Fiorino/Qubo (225/300)

10
029.18

1080 1 741 КОЛЛЕКТОР РЕКУПЕРАЦИИ МОТОРНОГО МАСЛА BLOW-BY ND

Различные аномалии (наличие дыма на выхлопе - контрольная лампа неисправности двигателя - потеря мощности - нарушение оборотов – ошибка DTC P0234) - Техническое решение для сервисных центров

Рис. 1

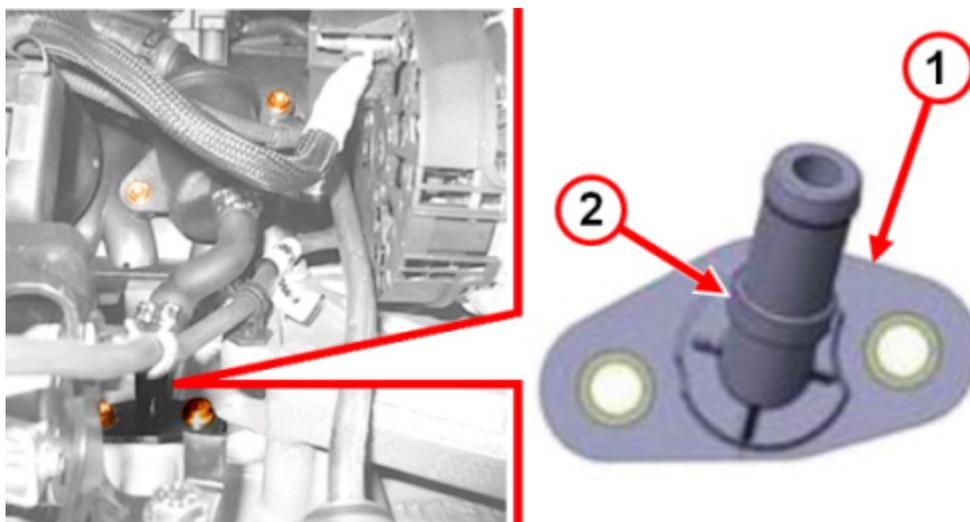
Засорение контура рекуперации моторного масла (blow by).

- Новый коллектор рекуперации моторного масла системы рециркуляции пара/газа (1 – рис. 1), внутри которого имеется обратный клапан (2).
- Контрольный модуль двигателя с обновленным программным обеспечением.

В случае жалобы и подтверждения наличия неисправности на автомобилях 1.3jtd Евро 6В замените коллектор рекуперации моторного масла системы blow-by, а затем проверьте и, при необходимости, перепрограммируйте контрольный модуль двигателя в соответствии с приведенными ниже указаниями.

Замените коллектор рекуперации моторного масла системы blow-by и соответствующую прокладку, действуя в соответствии с оп. 1080D35 Руководства по техническому обслуживанию.
